Ansøgning om tilladelse til anlæg på søterritoriet

Sag	Snaptun Jollehavn, Udvidelse				Tegn. nr. 110
Emne	Situationsplan, Fremtidige forhold				
Mål	1:500	Sag nr. 15.022	Tegn. JAK/DT	Dato 2022.11.07

Fra: Julie Elisa Søby <juels@kyst.dk>
Sendt: 2. marts 2023 13:17
Til: Jonas Ammitzbøll Kristensen <jak@a1consult.dk>
Emne: Ansøgning om tilladelse til udvidelse af Snaptun Jollehavn, Hedensted Kommune - 22/24869

Emne: 15.022 Snaptun Jollehavn, Udvidelse

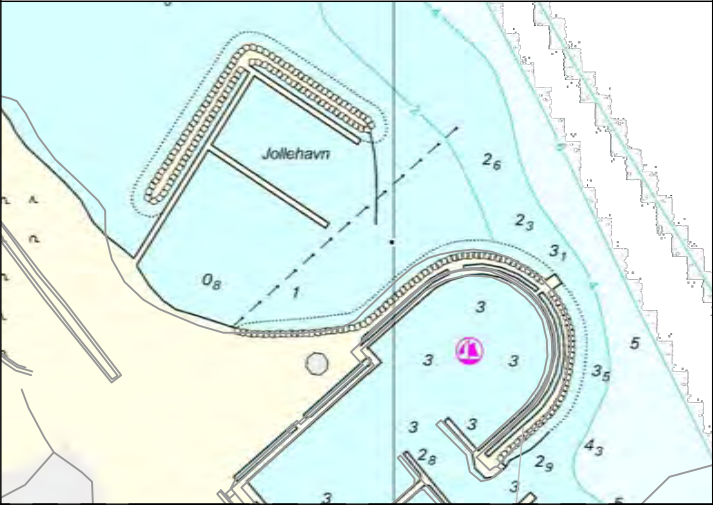
- En begrundelse af behovet for 46 yderligere jolleplader i jollehavnen.
- En redegørelse for, hvorledes områdets infrastruktur er forenelig med den øgede mængde trafik på land således på vand, som en eventuel udvidelse af jollepladser vil medføre, og hvorvidt området har kapacitet til sådan en udvidelse (herunder p-pladser m.v)
- En redegørelse for den øgede trafiks påvirkning på nærliggende Natura 2000-område nr. 52, samt fuglebeskyttelsesområde nr. 26

1: Vedr. infrastruktur – parkeringsforhold

Jollehavnens medlemmer er fra lokalområdet, hvorfor hovedparten går og cykler til havnen.

Der har tidligere været slæbested i Snaptun i Erhvervshavnen. Dette er nedlagt og i den forbindelse opstod ideen til en jollehavn.

Ved udvidelse af jollehavnen vil der stadig være væsentlig mindre trafik på land og i vandet omkring Snaptun, idet slæbestedet er nedlagt.

Jollehavnens ansøgning til udvidelse er fremkommet ved Borgermøde i Snaptun, hvor der var ønske om bro til kajakker mm.
